Avis délibéré
de la Mission régionale d'autorité environnementale
Provence-Alpes-Côte d'Azur

sur l'élaboration du plan local d'urbanisme intercommunal du
Pays d'Aubagne et de l'Étoile (13-83)

**N° MRAe
2022APACA36/3182**

Avis du 8 septembre 2022 sur l'élaboration du plan local d'urbanisme intercommunal du Pays d'Aubagne et de l'Étoile
(13-83)

Figure 3: Localisation des OAP sectorielles (source : dossier - ajout de la localisation des deux secteurs de développement par la MRAe)

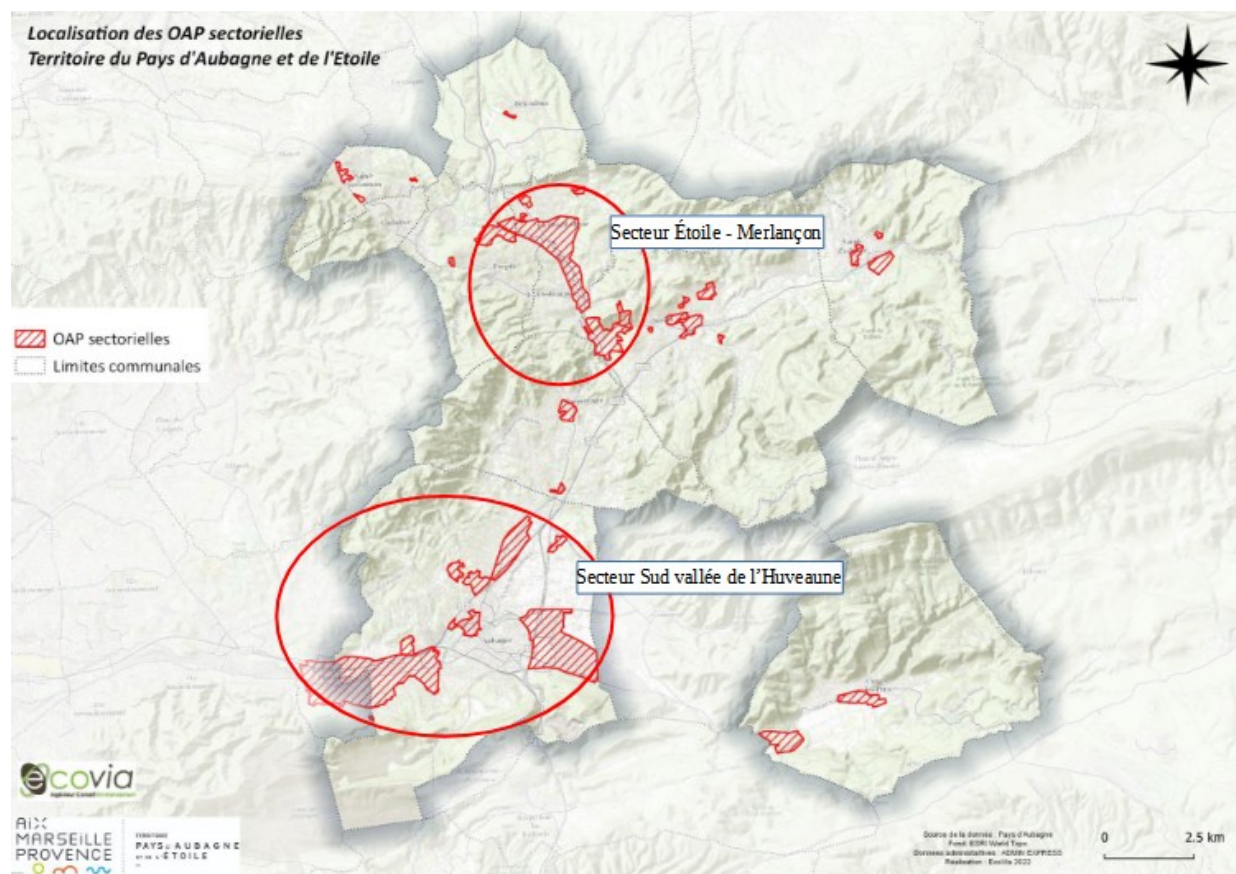
À titre d'illustration, trois secteurs, totalisant une superficie de 61 ha, qui pourtant cumulent de multiples enjeux, sont concernés par des projets d'aménagement et n'ont pas fait l'objet de mesures d'évitement :

- La zone 1AUM Vert Clos à Peypin (19 ha) est située en discontinuité d'urbanisation au nord de la commune, au sein du massif forestier et en bordure de l'autoroute A52. L'OAP prévoit la réalisation de 225 logements. Ce secteur est concerné par des enjeux de biodiversité et de paysage, de bruit et de qualité de l'air, de prise en compte des risques naturels et d'accessibilité en transports en commun. L'OAP prévoit pourtant la réalisation de 225 logements.

- La zone 1AUH Pin Vert à Aubagne (25 ha) est située à un kilomètre au nord du centre-ville, en continuité de l'urbanisation existante, au sein d'un secteur comprenant de l'habitat diffus, des espaces boisés et agricoles. Outre son exposition à des risques naturels et des nuisances, elle est concernée par des enjeux de biodiversité. Le dossier ne fournit pas une OAP détaillée.

- La zone 2AUM Pôle de vie santé à Cuges-les-Pins (17 ha), est située en discontinuité d'urbanisation, au sein du massif forestier et présente des espaces naturels en mosaïque. Les enjeux sont liés à la ressource en eau potable, à la biodiversité, au paysage. Ce secteur n'est pas actuellement desservi par les transports en commun. Il est en outre exposé à de nombreux risques naturels (inondation par ruissellement, mouvement de terrain, feu de forêt, risque géologique), ainsi qu'à des nuisances liées au bruit et à la pollution (proximité de la RD8N). L'OAP y prévoit la construction d'un équipement de santé et de 300 places d'hébergements (EHPAD et résidence seniors).

La MRAe recommande de restituer la démarche itérative d'évaluation environnementale en expliquant et en justifiant comment, au regard des forts enjeux environnementaux, elle a permis d'aboutir aux choix d'aménagement effectués par la collectivité.
